## **Dokumentenverzeichnis zu WILWEST**

###### **Prüfmandat Verkehrsberichte Teil 1, 2 und 3**

Stand: 21. Oktober 2021

Planung Verkehrsinfrastruktur Wil West, Prüfmandat

Abbildung 4: Verkehrsprognose Gesamtverkehr Projektzustand 2040, **schwarz**: Gesamtverkehr **ASP** (Fz./h); **blau**: Anteil Ziel-/Quellverkehr aus den 3 Teilgebieten Münchwilen/Sirnach/Gloten in %, aus [1]

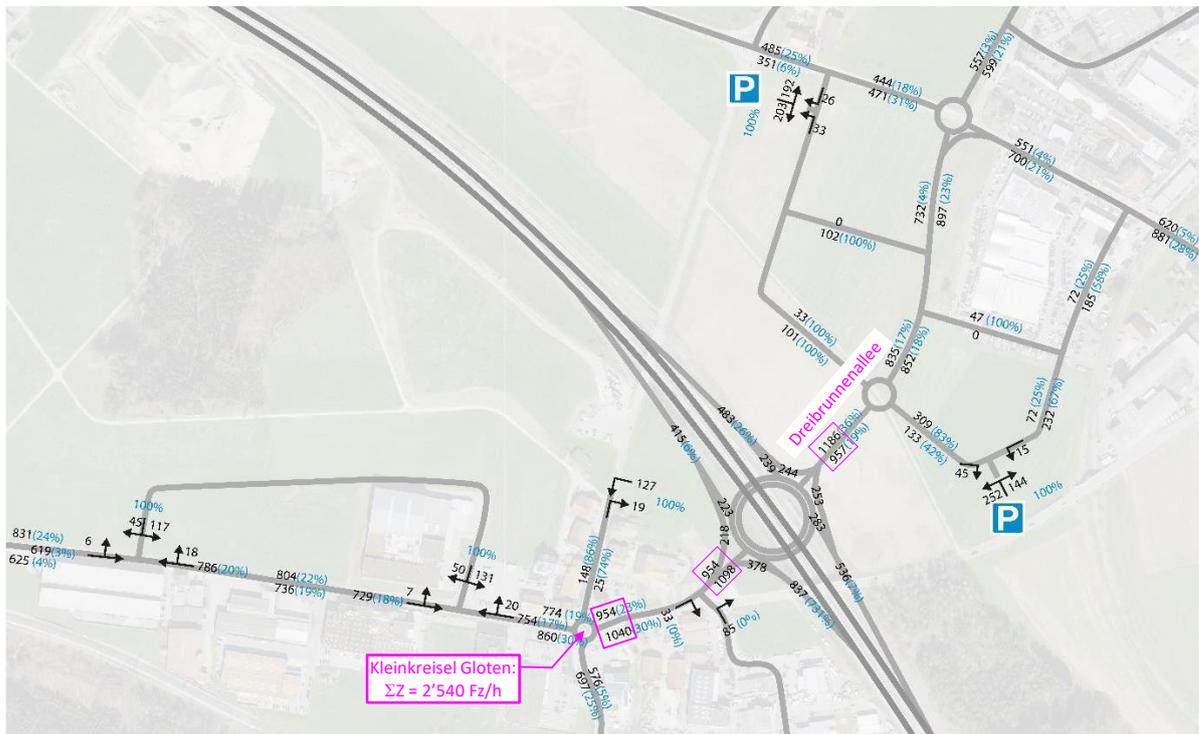
- Die Zufahrtsbelastung des bestehenden Kreisels Gloten (Summe in den Kreiselfahrten) liegt mit 2'540 Fz/h in ASP bzw. 2'320 Fz/h in MSP über bzw. an der Kapazitätsgrenze für 1-streifige Kleinkreisel (max. ca. 2'500 Fz/h), vgl. auch Beispiel ASP in Abbildung 4.
- Die Dreibrunnentallee weist südlich und nördlich des neuen Autobahnanschlusses (zwischen Kreisel Gloten und Kreisel Boulevard Süd) Querschnittsbelastungen von ca. 2'000 Fz/h. Dies entspricht einer theoretischen Kapazitätsgrenze für 2-streifige Strassen mit Gegenverkehr. In diesem Bereich handelt es sich also um gesättigtes Netzteil.

Abbildung 5: DTV-Belastungen (Fz/h) im Netzbereich von Wil West, im Zustand 2040 **mit NEN** (links) und **ohne NEN** (rechts), aus [4]

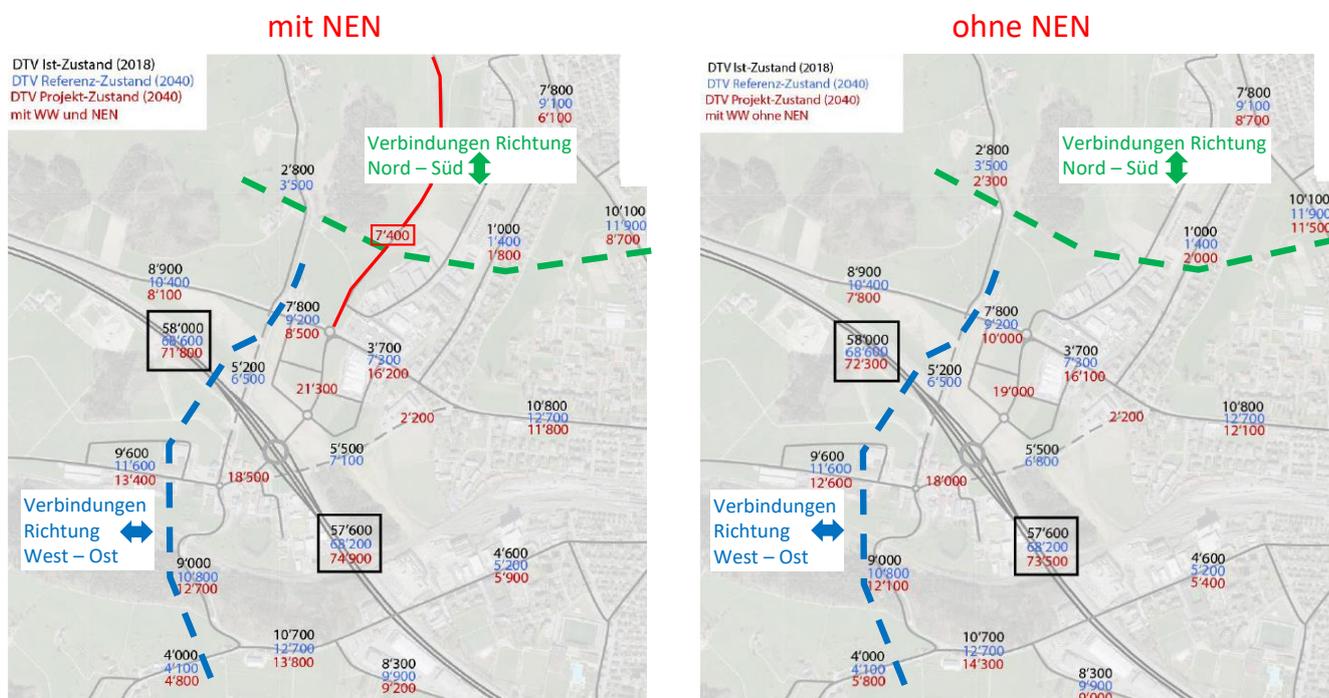
Westlich des geplanten Kreisels Boulevard Nord erfährt die Wilerstrasse (Nord) eine Mehrbelastung von 1'500 Fz/Tag (10'000 statt 8'500 Fz/Tag) und die A1 eine solche von 500 Fz/Tag (72'300 statt 71'800 Fz/Tag). Deutlich mehr belastet wird im Zustand ohne NEN auch die im Süden gelegene Hubstrasse (5'800 statt 4'800 Fz/Tag). Entlastet wird dafür die Wilerstrasse (Süd) um 800 Fz/Tag (12'600 statt 13'400 Fz/Tag), vermutlich als Folge der Sättigung am Kleinkreisel Gloten.

Die Auswirkungen der neuesten Verkehrsmodellierung in [4] für die Zustände mit und ohne Netzergänzung Nord (NEN) sind teilweise beträchtlich, vor allem in der Nord-Süd-Richtung, wo die Mehrbelastungen bei Verzicht auf die NEN mehr als 30% der DTV-Belastung im Zustand mit NEN betragen. Die niedrigere Belastung auf der geplanten Dreibrunnenallee, die sich beim Verzicht auf die NEN einstellen würde (gemäss Abbildung 5 sind es 19'000 statt 21'300 Fz/Tag), wird als weniger bedeutend beurteilt, weil dieser Strassenabschnitt ohnehin stark belastet bzw. gesättigt ist.

Abbildung 8: Vergleich der Verkehrsqualität in der MSP aus Berechnungen in [2] (links) und jenen nach der Aktualisierung der Verkehrszahlen gemäss [3] (rechts)

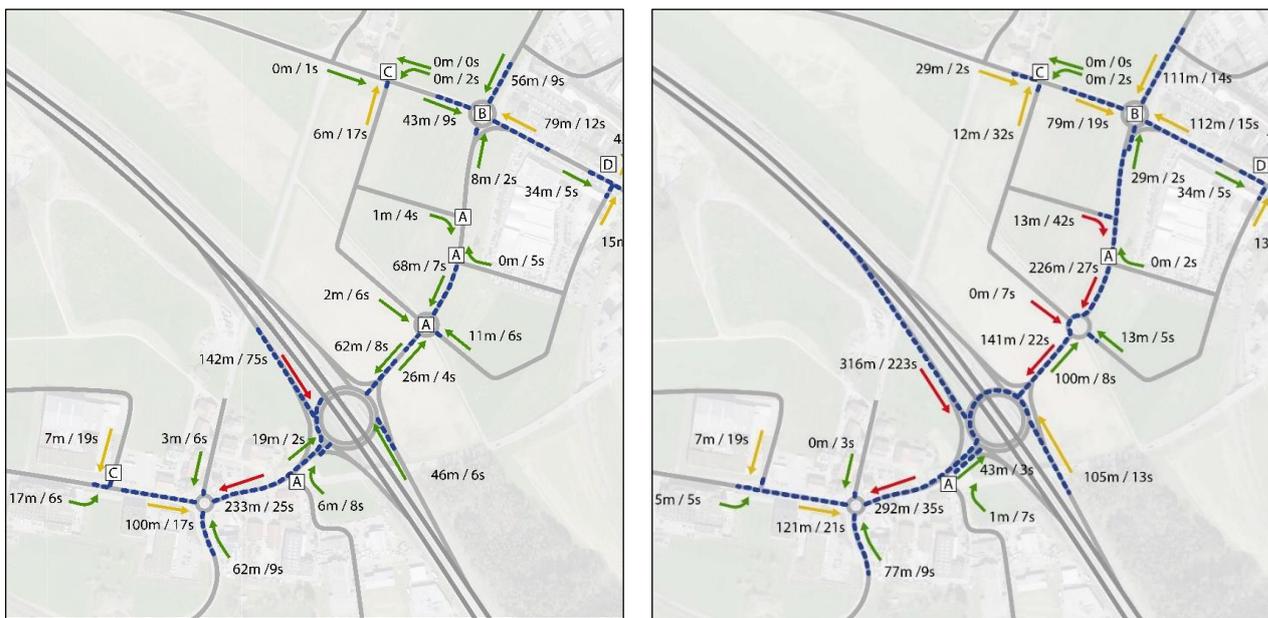
Wie aus der nachfolgenden Gegenüberstellung in Abbildung 8 ersichtlich, hat die erwähnte Aktualisierung eine Verschlechterung der Verkehrsqualität bewirkt. So hat sich gemäss Mikrosimulation die Rückstaulänge beispielsweise in der A1-Ausfahrt von Winterthur (99%-Perzentil) in der MSP etwa verdoppelt und reicht neu bis auf die Stammfahrbahn der A1.

Variante 3, Bypass mit einer Bedarfs-LSA und einer Doppelspur (aus [3])

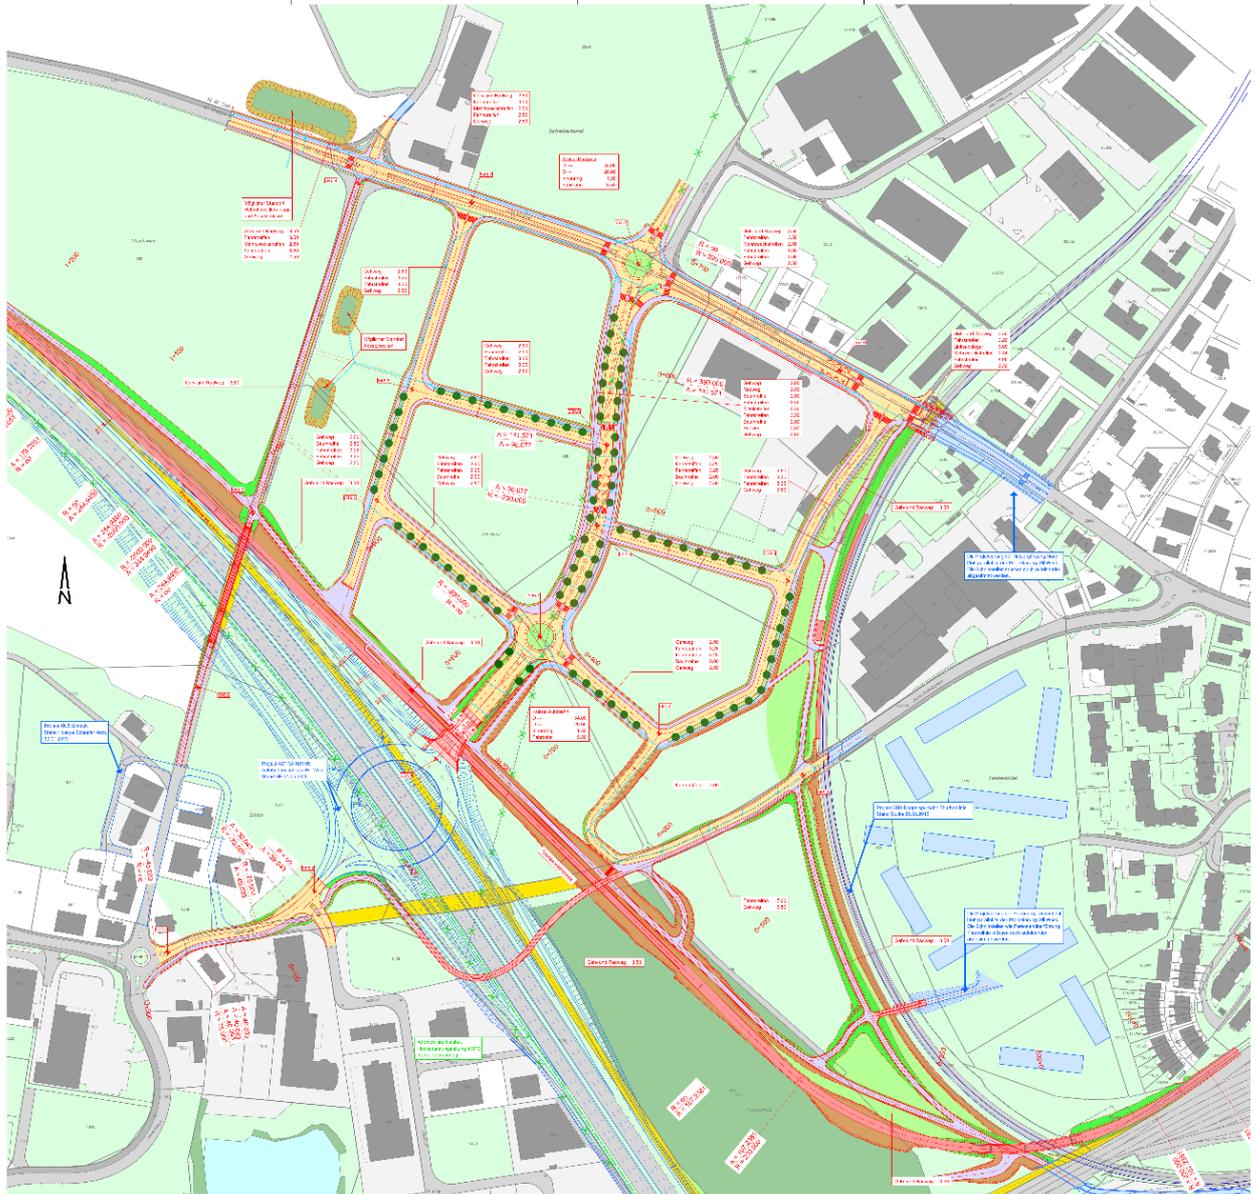
Die im Bericht [3] vorgeschlagene etappierte Umsetzung von Variante 3, und bei Erreichen der prognostizierten Verkehrsbelastungen 2040 zur baulich aufwärtskompatiblen Variante 4 ist nachvollziehbar und gut begründbar, da bei Variante 4 mit dem Turbokreisel auch die Veloführung neu angeordnet und vom Knoten getrennt geführt werden muss. Für den «Vollausbau» ist Variante 3 mit einer strassenseitigen Behelfslösung mit der sogenannten Bedarfs-LSA zur Drosselung des MIV zu wenig leistungsfähig. Die gemäss Berechnungen zu erwartende VQS D an diesem Knoten bedeutet, dass im Planungszustand «Vollausbau» keine Leistungsreserven vorhanden wären, welche insbesondere auch für die Möglichkeiten zur Busbevorzugung notwendig sind.
